OGGETTO: Procedura di Valutazione di Impatto Ambientale relativa al permesso di ricerca per idrocarburi liquidi e gassosi denominato "**Monte Cavallo**" presentato il 27.12.2016 \* **proponente: Shell Italia E&P S.p.A.** \* osservazioni critiche \* richiesta di archiviazione \* richiesta di svolgimento di un'inchiesta pubblica

Osservazioni e controdeduzioni formulate ai sensi del DLgs. n. 152/2006 art. 24 comma 4° in relazione alla procedura VIA per il rilascio del permesso di ricerca di idrocarburi liquidi e gassosi denominato "Monte Cavallo" – proponente Shell Italia E&P spa

Figura 1: idrogeologia dei Monti della Maddalena inclusi nell'istanza Monte Cavallo (linea rossa punteggiata).

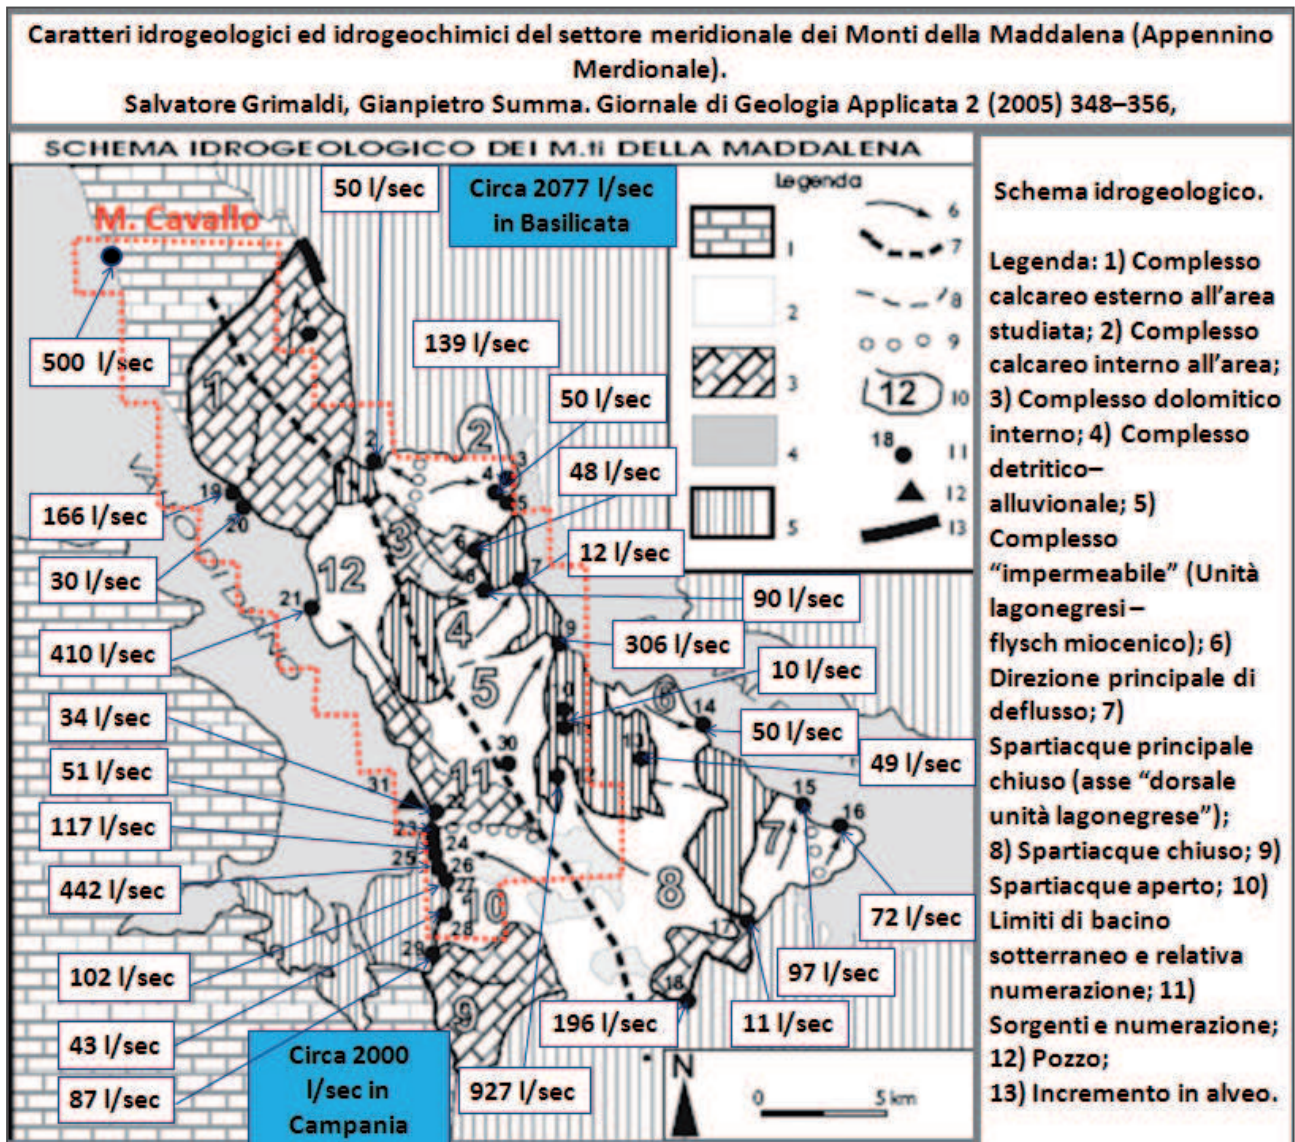
**2.2)** Il SIA risulta essere **carente** di un rilevamento in ordine alla **caratterizzazione idrica profonda** dell'area interessata dall'istanza atto ad individuare e delimitare i bacini endoreici con inghiottitoi, le aree senza deflusso idrico superficiale, il carsismo. Ciò è estremamente grave in quanto il complesso denominato Monti della Maddalena è un acquifero che eroga mediamente **oltre 4.000 litri al**

**secondo di acqua.** Orbene, se si considera che l'acquifero è predisposto per continuare ad erogare acqua potabile per l'**eternità** e che si tratta di una **risorsa** d'importanza (questa sì) **strategica** in quanto le acque che scorgano a quota variabile da circa 400 mt. a circa 800 mt. sono **insostituibili**, non si può non concludere che un loro eventuale inquinamento produrrebbe effetti disastrosi per tutte le comunità che utilizzano questa risorsa idrica, in termini di acqua potabile e di uso agricolo. Il SIA è privo di una carta **idrogeologica** con la rappresentazione delle principali sorgenti e della portata delle stesse, fattore che ostacola l'esplicitazione delle problematiche che l'attività petrolifera a farsi può motivatamente comportare per l'assetto idrogeologico dei Monti della Maddalena. Questi, è bene ribadirlo, costituiscono un acquifero carbonatico carsificato molto permeabile e vulnerabile all'inquinamento.

Figura 1a: in alto i bacini endoreici senza deflusso verso l'esterno drenati da inghiottitoi che alimentano direttamente le falde le cui acque scaturiscono in Basilicata (sorgenti dell'Agri) e in Campania ( sorgente S. Giovanni in Fonte) con portata complessiva superiore a 800 litri al secondo.

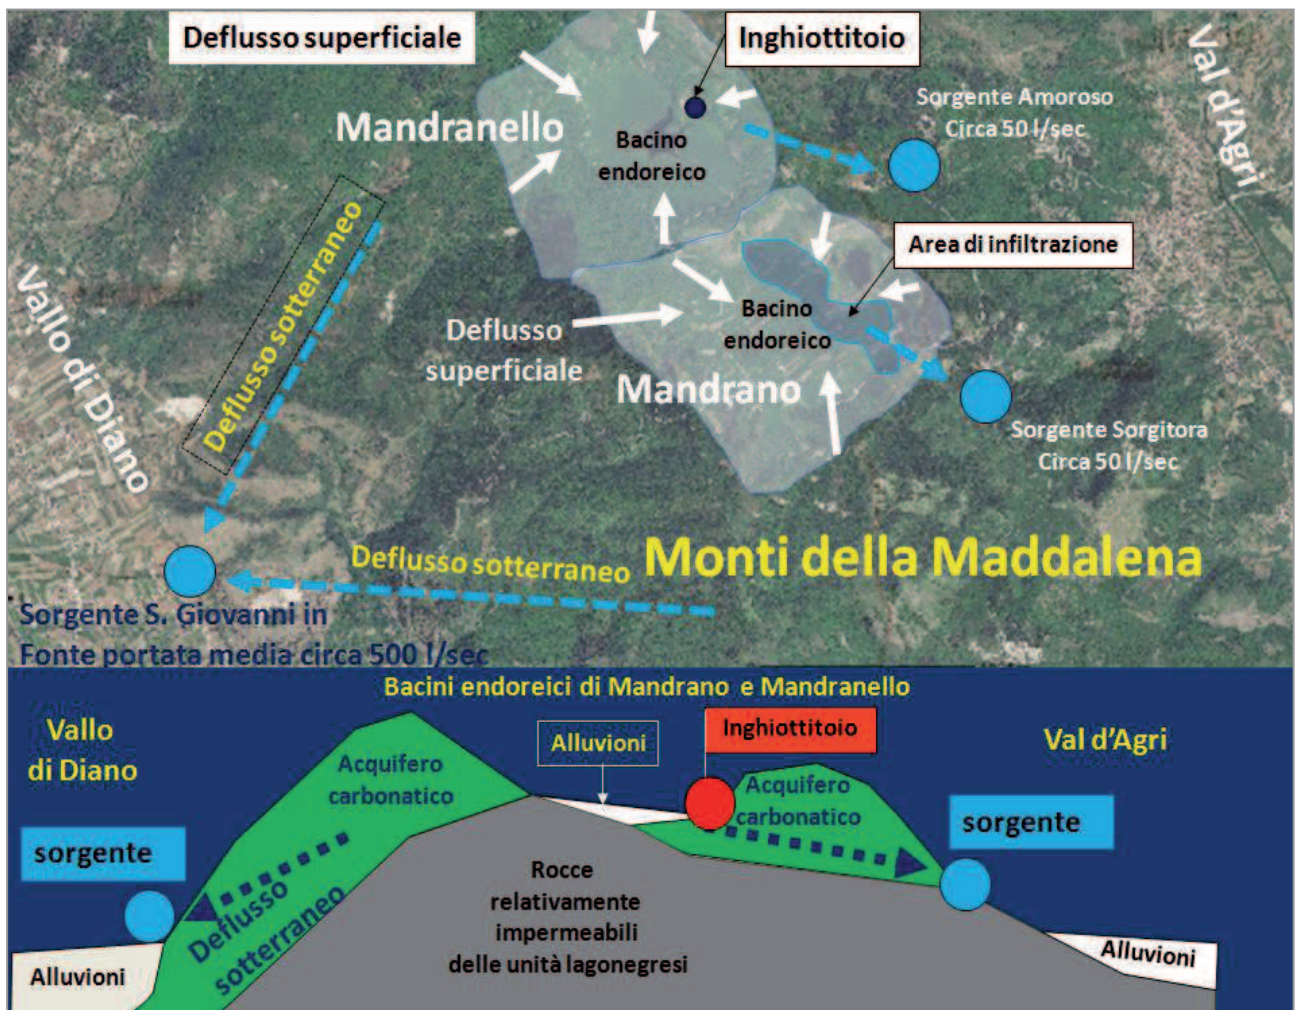
Nella figura 1a in alto sono rappresentati i bacini endoreici di Mandrano e Mandranello drenati da inghiottitoi che alimentano le sorgenti dell'Agri in Basilicata. Le frecce tratteggiate azzurre indicano il percorso delle acque sotterranee dalla zona di ricarica alle sorgenti ubicate nel Vallo di Diano e nell'alta val d'Agri. In basso è

rappresentata una sezione idrogeologica schematica dal Vallo di Diano alla val d'Agri.

Figura 1b: bacini endoreici drenati da inghiottitoi al limite esterno sudoccidentale dell'istanza Monte Cavallo (Magorno, Pian di Perillo). Il bacino endoreico di Spigno è compreso nell'istanza ed alimenta le sorgenti minerali di Montesano sulla Marcellana la cui acqua è imbottigliata.

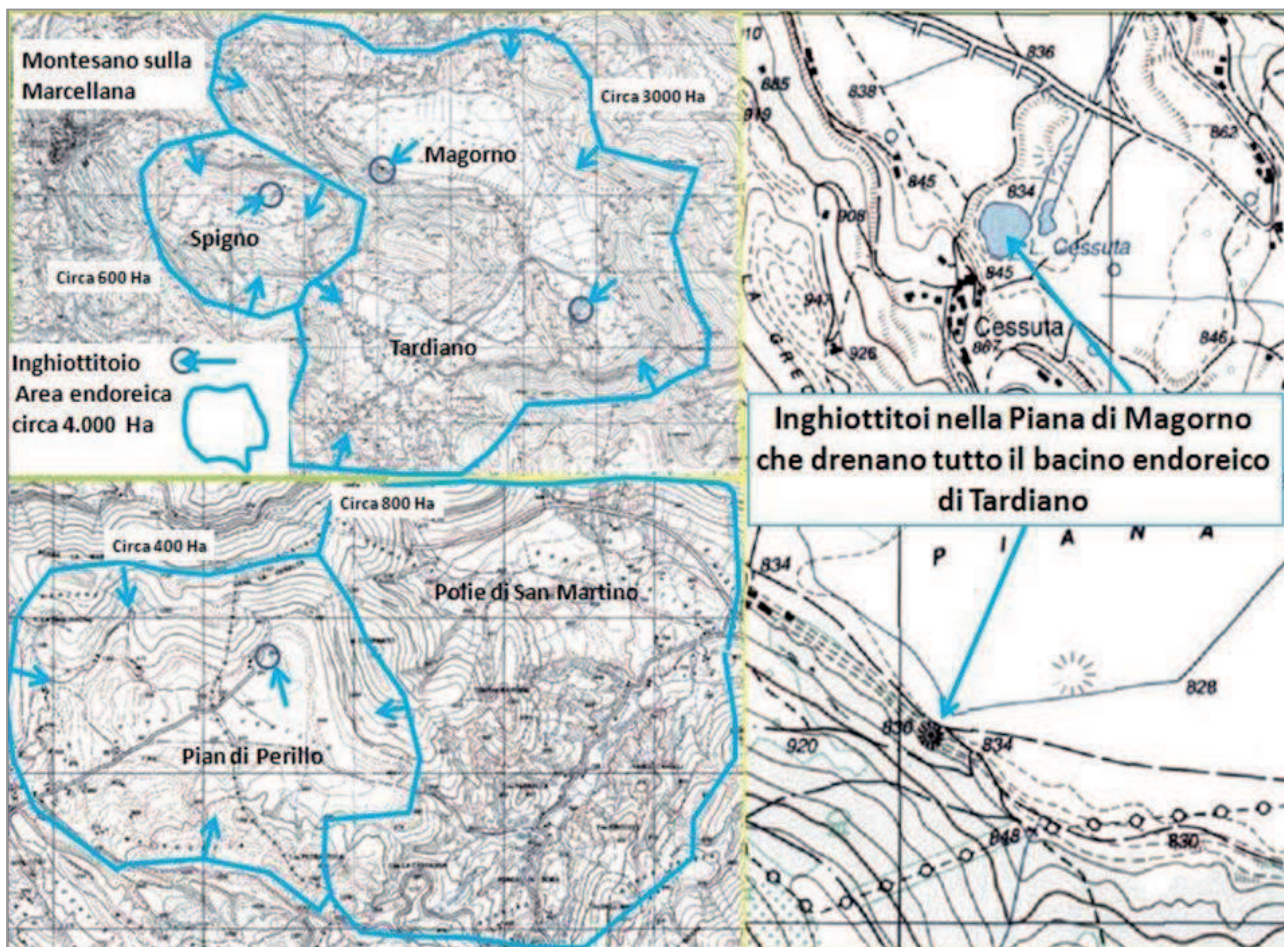
Nella figura 1b sono evidenziati altri bacini endoreici che si trovano nella parte meridionale del territorio delimitato nell'istanza Monte Cavallo.

Figura 2: schema della circolazione idrica sotterranea dei Monti della Maddalena interessati dall'istanza Monte Cavallo.

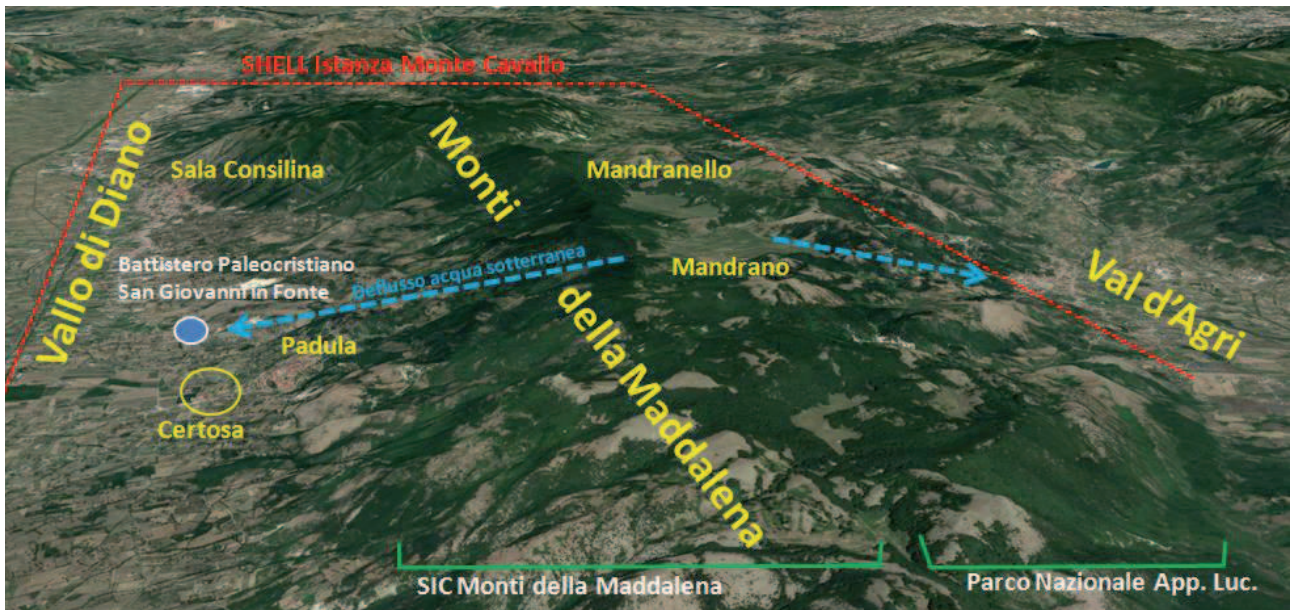
Come si vede nella figura che precede la parte occidentale in Campania dei Monti della Maddalena è interessata dal SIC Monti della Maddalena; la parte orientale in Basilicata ricade nel Parco Nazionale dell'Appennino Lucano. Apparentemente, le misure di protezione in superficie del medesimo acquifero sono diverse: la parte ricadente nel Parco Nazionale infatti è interessata dal divieto espresso di attività petrolifere [L. 9/1991 art. 6 comma 13; L. 394/91; decreto di istituzione dell'area protetta nazionale], mentre non risulta altrettanto per quella ricadente nel SIC. Tuttavia, è lecito ritenere che tale

Figura 3 evidenze di tettonica attiva con riattivazione di faglie in seguito ai terremoti storici nell'area dell'istanza Monte Cavallo delimitata dalla linea rossa.

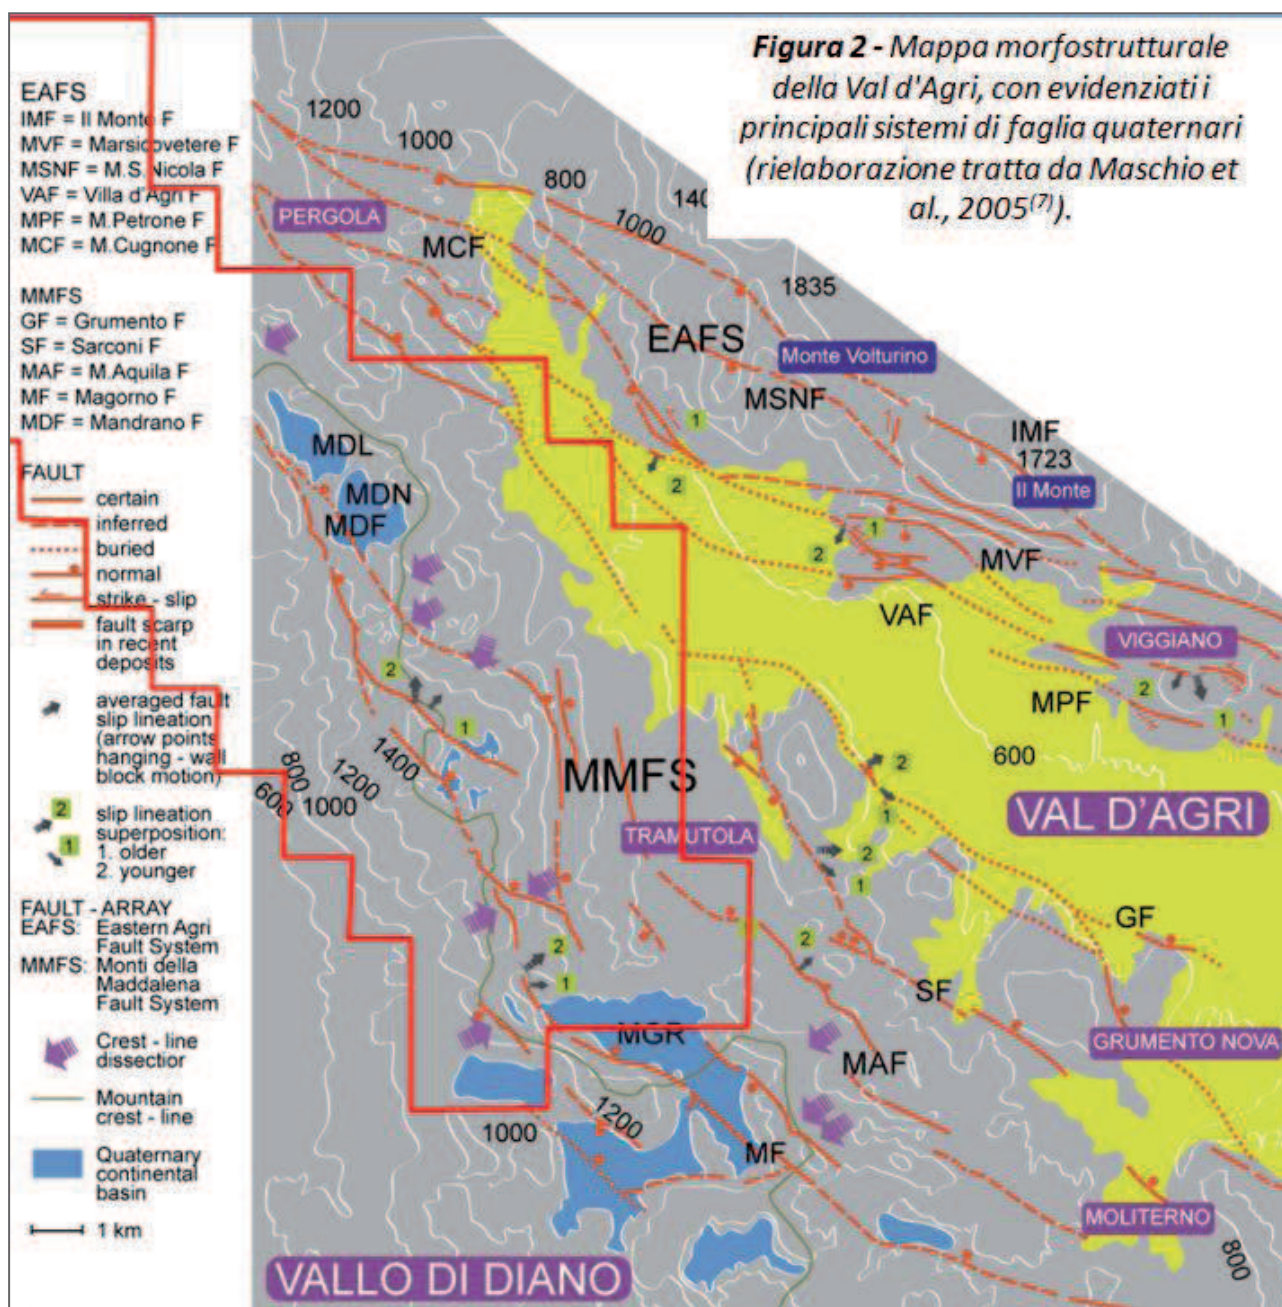
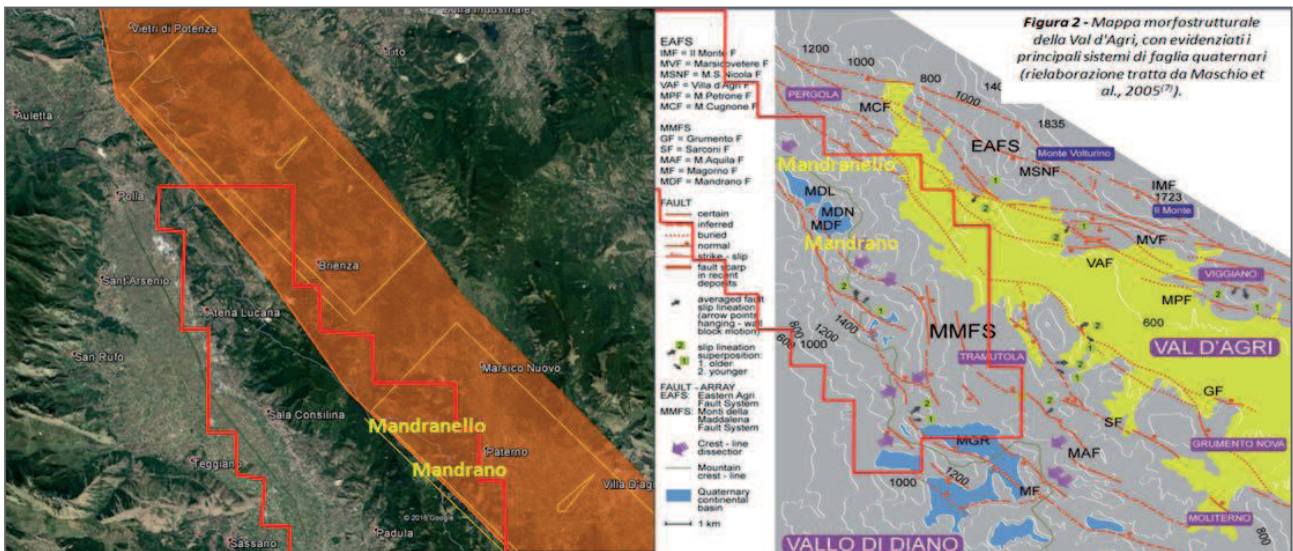
I dati disponibili evidenziano che l'area dell'istanza Monte Cavallo si trova nella fascia crostale nel cui sottosuolo si trovano faglie sismogenetiche e comunque nella fascia interessata non solo da tettonica attiva sismogenetica ma anche dalla tettonica lenta crostale che causa il lento e costante spostamento dell'Appennino verso l'Adriatico. Si fa presente che a pochi chilometri di distanza nella val d'Agri la tettonica crostale lenta determina breakouts delle perforazioni **(deformazioni)** eseguite pochi anni fa. Giova far notare che il SIA è privo di qualsiasi studio al

riguardo, circostanza che conferma la parzialità dello stesso.

Figura 5: le faglie sismogenetiche che interessano il sottosuolo delle istanze Monte Cavallo e La Cerasa secondo DISS 3.2.0 di INGV.

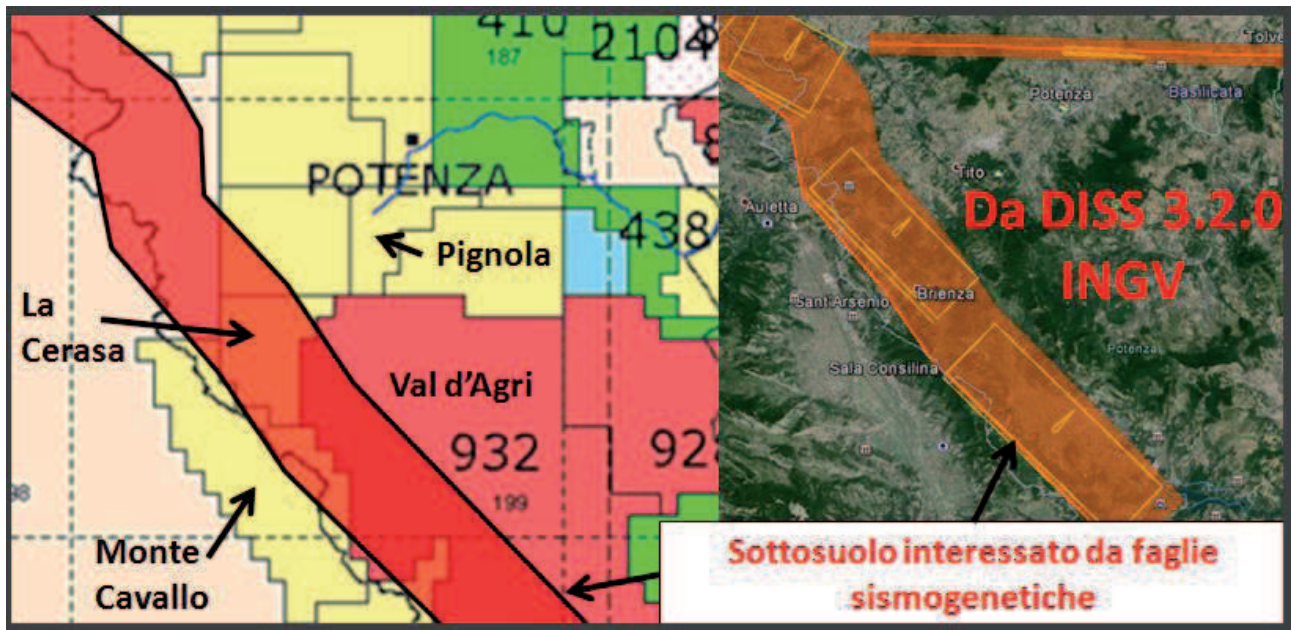
I riquadri **con linea gialla nella immagine a destra** individuano faglie sismogenetiche individuali che hanno originato i terremoti del 1561 (riquadro in alto nell'immagine a destra) e 1857 (**riquadri al centro e a sinistra, nell'immagine a destra, che interessano l'istanza Monte Cavallo**).

Studi scientifici hanno evidenziato che su una vasta parte dell'area inclusa nell'istanza Monte Cavallo sono state riscontrate rimobilizzazioni di faglie in relazione ad eventi sismici passati. Come è noto tali rimobilizzazioni avvengono **istantaneamente** quando l'area è interessata da terremoti

Tra le faglie evidenziate si sottolineano quelle di Mandrano e Mandranello che rappresentano bacini endoreici drenati da inghiottitoi.

Figura 6: schema idrogeologico dei Monti della Maddalena, già riportato nella figura 1, con evidenziazione in viola trasparente dell'area maggiormente interessata dalla rimobilizzazione di faglie in relazione ai terremoti del passato.

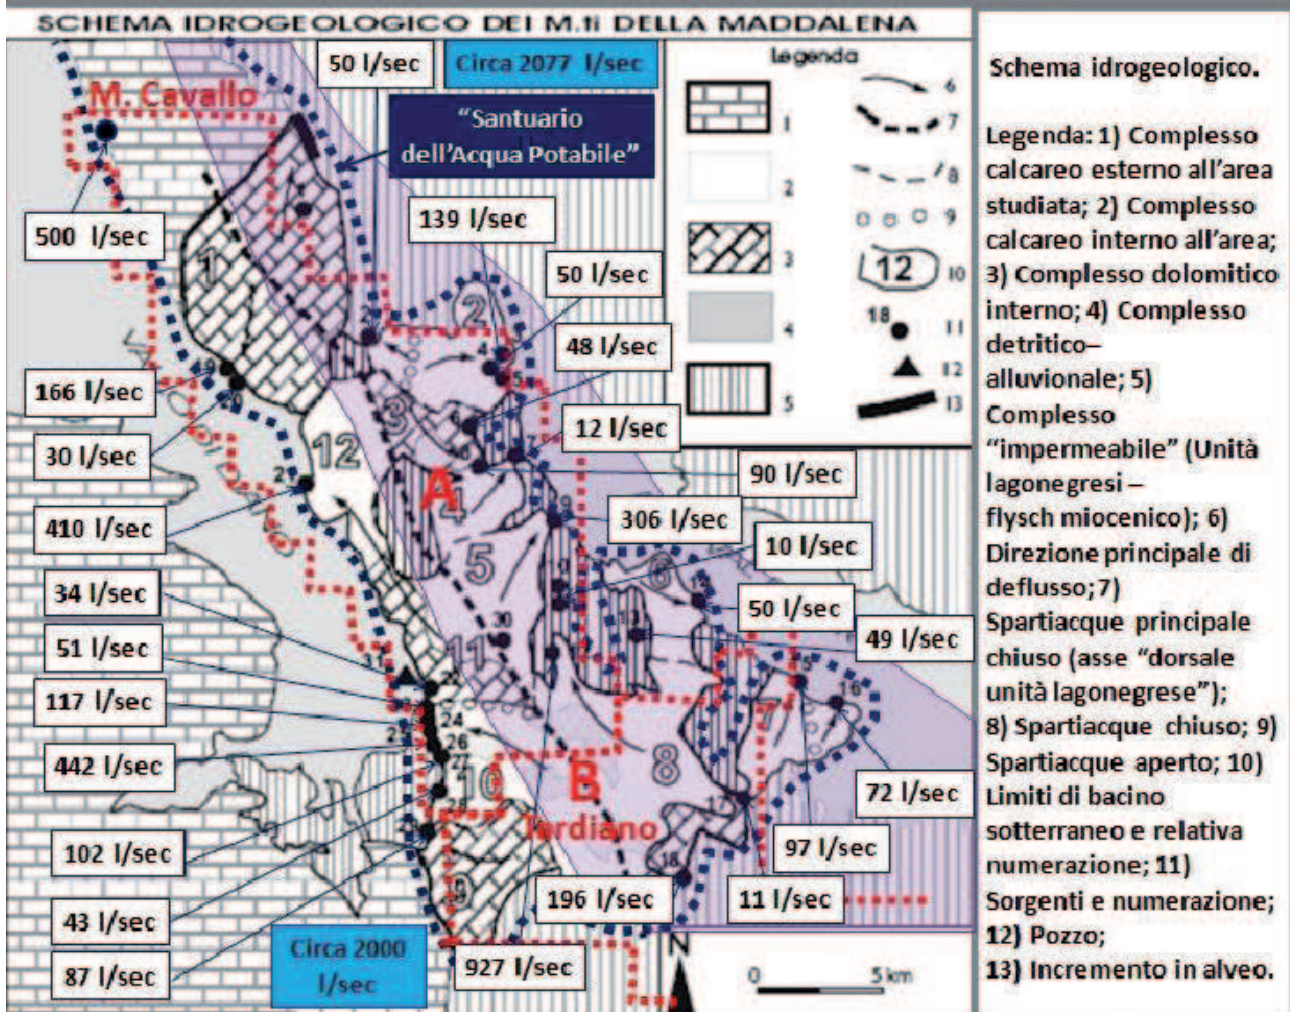
**E' evidente che tale tettonica continua influirà sulla stabilità e tenuta dei pozzi anche negli anni prossimi aggravando le deformazioni già riscontrate nelle perforazioni della vicina val d'Agri**

**con probabile loro evoluzione in rotture vere e proprie.**
